# Rapperswil-Jona Infrastruktur

## Ausbau Weg Tägernaustrasse - Grüt

Mitwirkungsbericht vom 25. Februar 2025

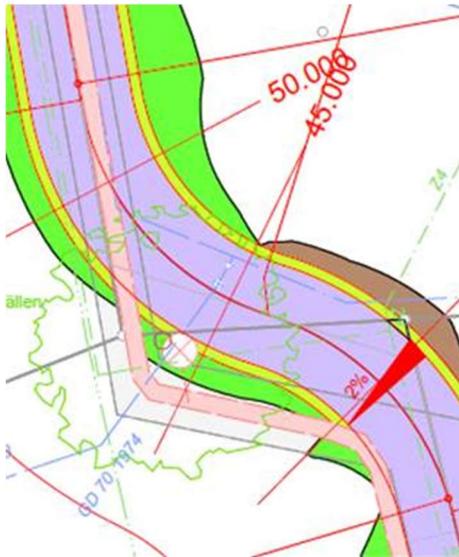
- 7 Als Stockwerkeigentümer der Ueberbauung Tägernastr. 41-45, Jona, habe ich folgendes ergänzendes Anliegen:  
Anbringen von 2 Tafeln «Privat, Kein Durchgang» beim neuen Weg am Türli und beim Eingang zum Haus 45 vom Parkplatz/Wendeplatz Tägernau.

**Antwort**

Ein Anbringen der Tafeln beim neuen «Törli» wird im Rahmen des Bauprojekts geprüft und angestrebt.
